## (仮称)ノソウケ峠風力発電事業に係る環境影響評価手続状況

(仮称) ノソウケ峠風力発電事業  
環境影響評価方法書についての  
意見の概要と事業者の見解

ノソウケ峠風力発電事業環境影響評価方法書に対する委員等事前質問・意見

図 1 対象事業実施区域と北東側の最寄住宅及び EN-3・WN-3、EN-7・WN-7 の位置関係

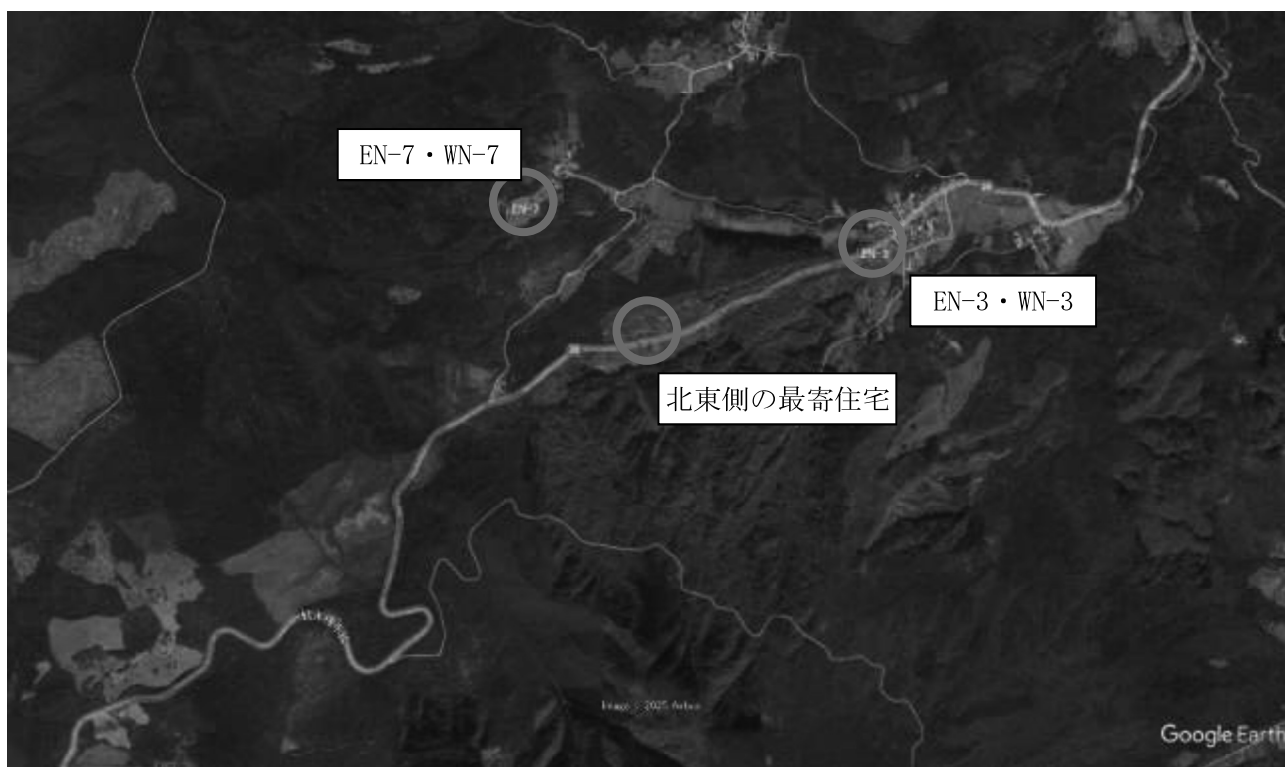
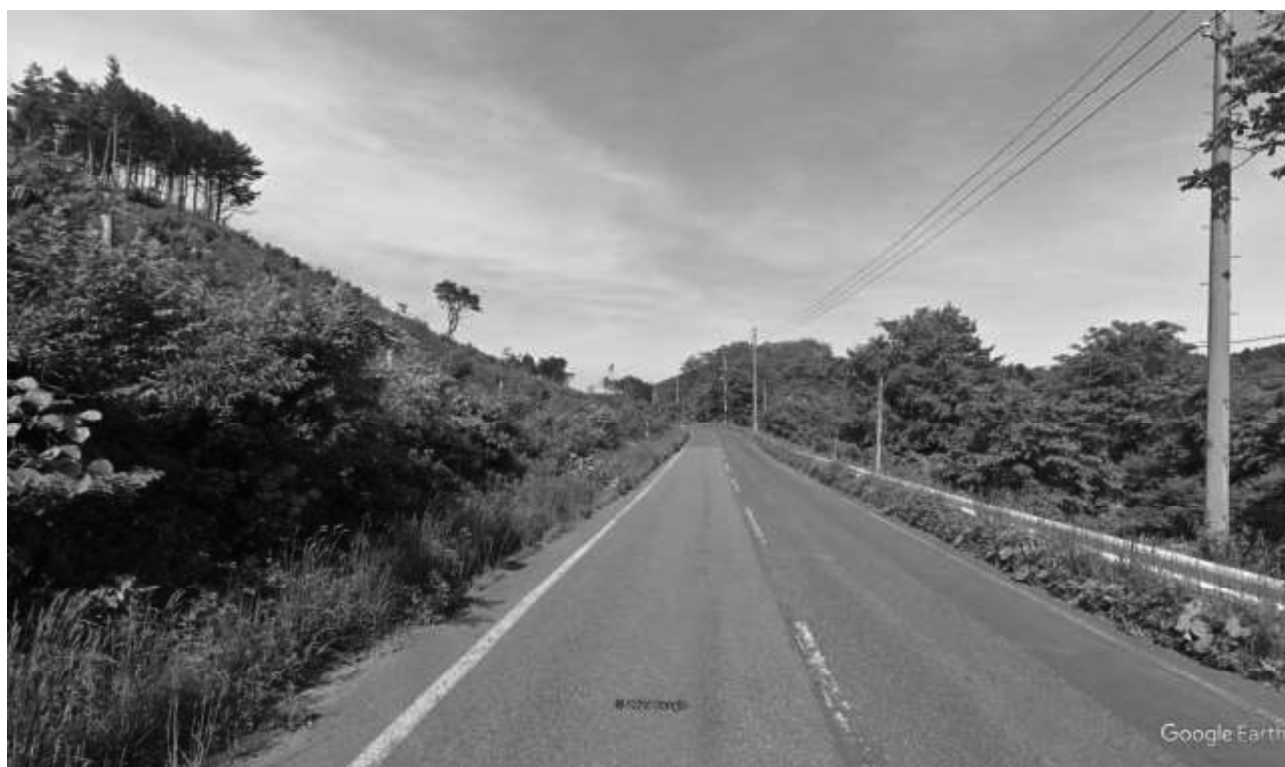
| No. | 区分  | 委員名     | 図書頁                                              | 質問・意見                                                                                                                                                                                                                                                                     | 事業者回答                                                                                                                                                                                                                                                                                                                                                                                                    |
|-----|-----|---------|--------------------------------------------------|---------------------------------------------------------------------------------------------------------------------------------------------------------------------------------------------------------------------------------------------------------------------------|----------------------------------------------------------------------------------------------------------------------------------------------------------------------------------------------------------------------------------------------------------------------------------------------------------------------------------------------------------------------------------------------------------|
| 8   | 騒音  | 永幡委員    | 6-25～6-28<br>(263～266)<br>6-33(271)              | 施設の稼働に係る騒音の調査地点について、WN-3以外については、地図をみる限り、概ね各集落で最も風力発電機設置位置に近い住宅を意識して選んでいるように見えるが、WN-3については、集落の中で最も影響を受ける地点ではないように見える。<br>また、地図上の「大沢」と明朝体で書いてある地点に1軒だけある住宅（以下、「大沢」）は、WN-3, 7の測定点より明らかに設置想定区域に近い位置の住宅であるように見えるが、ここは無視されている。WN-3をこの位置にした理由、及び、「大沢」を無視した理由について、明確な説明をしていただきたい。 | WN-3は、集落における対象事業実施区域に近い住宅から、設置スペースが確保でき、土地所有者に了解を得られた場所を選定しております。施設の稼働に係る騒音については、予測地点周辺も含めた形で、面的に予測を行うことを想定しておりますが、対象事業実施区域により近い場所に予測地点を設定することも検討いたします。<br>また、対象事業実施区域の北東側を代表する調査地点は、当初「大沢」を第一候補としておりましたが、調査地点としての使用を断られたため、現状のEN-3・WN-3及びEN-7・WN-7を選定しております（「別添資料（委員質問No. 8）」参照）。なお、EN-3・WN-3及びEN-7・WN-7の選定経緯については、住民個人の事情が含まれるため、方法書への掲載は控えております。<br>「大沢」への騒音の影響については、地理的に近接しているWN-7の調査結果を評価の参考といたします。 |
